Asunto: Entrega informe final de auditoria al proceso “Apoyo a la Infraestructura Técnica y Científica”, realizada a las obras derivadas de los convenios Interadministrativos 975/2017, Piedecuesta y 1374/2017 Cimitarra, región Centro Oriente y Llanos Orientales.

El deporte es de todos Coldeportes	PROCESO	Versión: 2
	SEGUIMIENTO Y EVALUACIÓN A LA GESTIÓN	CÓDIGO: SG-FR-022
	FORMATO INFORME DE AUDITORÍA INTERNA	Página 1 de 42

Verificar el cumplimiento de los criterios y especificaciones técnicas aplicadas en la construcción de escenarios deportivos, recreativos, de actividad física y aprovechamiento del tiempo libre en la región Centro Oriente y Llanos Orientales.

Foto No.4, Zona para discapacitados. Pendiente señalización.
Foto: equipo auditor Oficina de Control Interno. 10 -07-2019.

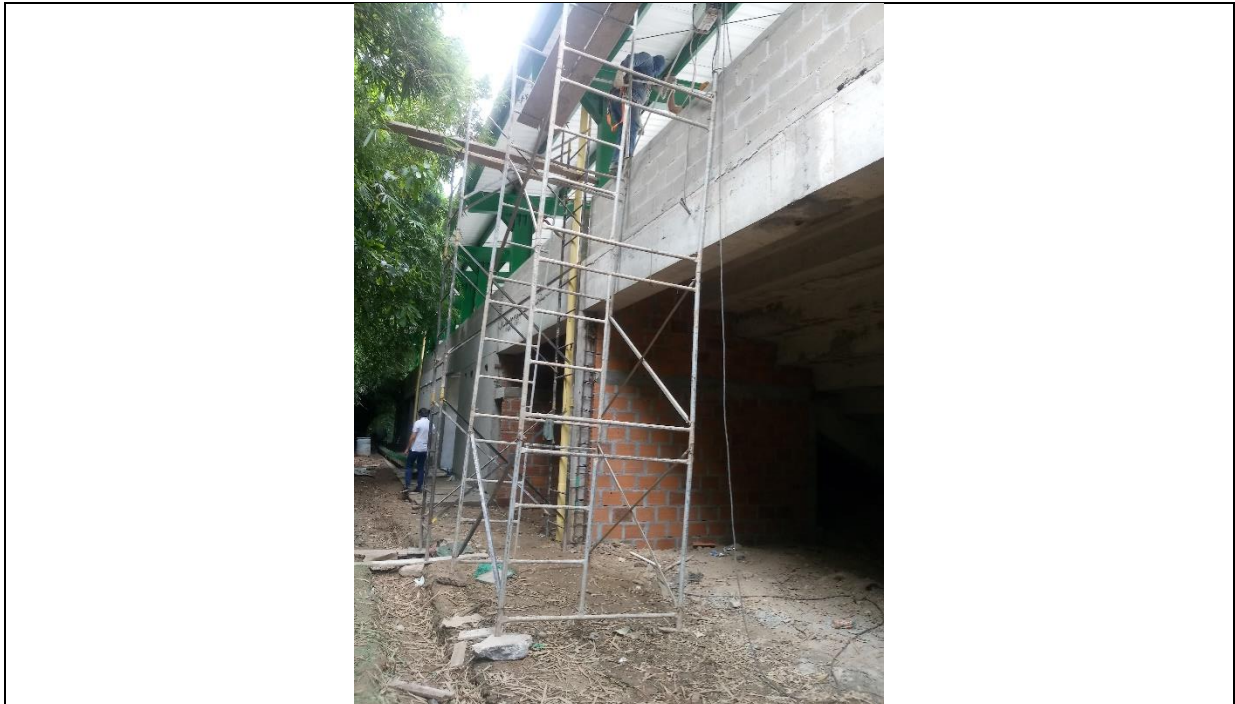
Se desconoce también si la demarcación para las zonas de discapacitados en las obras derivadas de ambos convenios 975 y 1374, se incluye en el presupuesto o esta área quedara sin demarcar como se evidenció en la inspección de obra (Ver anexo fotográfico, fotos No.4 y 21).

Fotos No.19, cerramiento perimetral pista de patinaje en policarbonato de 6mm.
Foto: equipo auditor Oficina de Control Interno. 11-07-2019

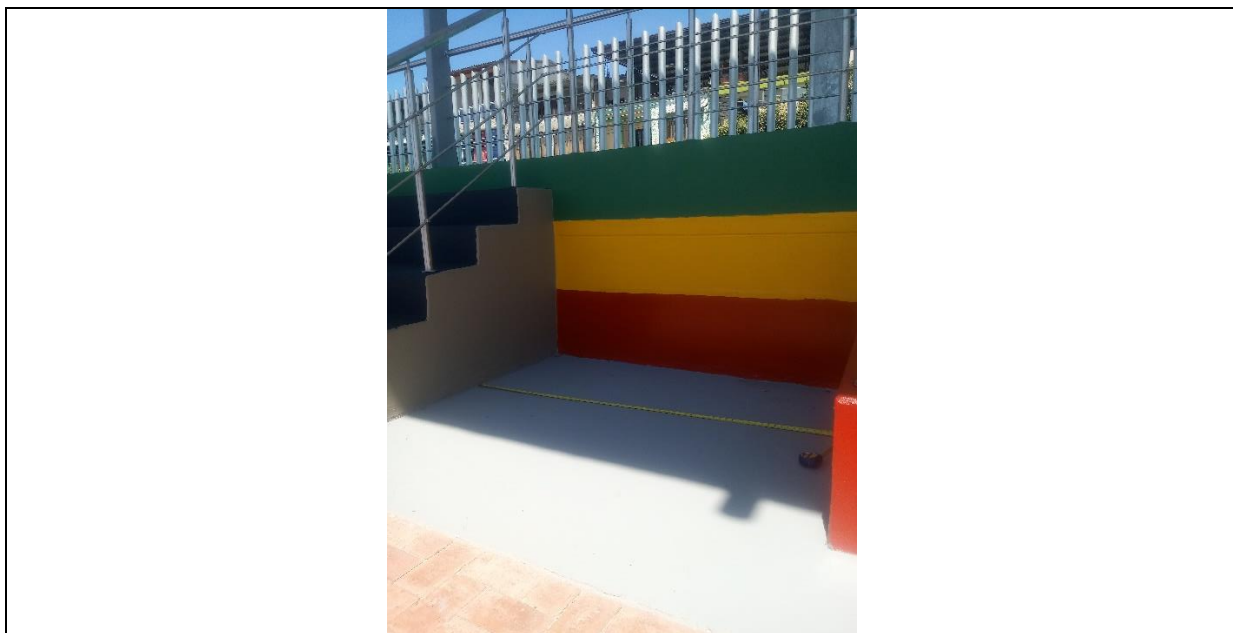
Para la obra derivada del convenio 1374/2017, genera la duda si el cerramiento en lámina de policarbonato, por su corta altura, fotos No.14 y 19, cumple con los estándares de seguridad para los deportistas, información que no se evidencia en las especificaciones técnicas ni planos del proyecto.
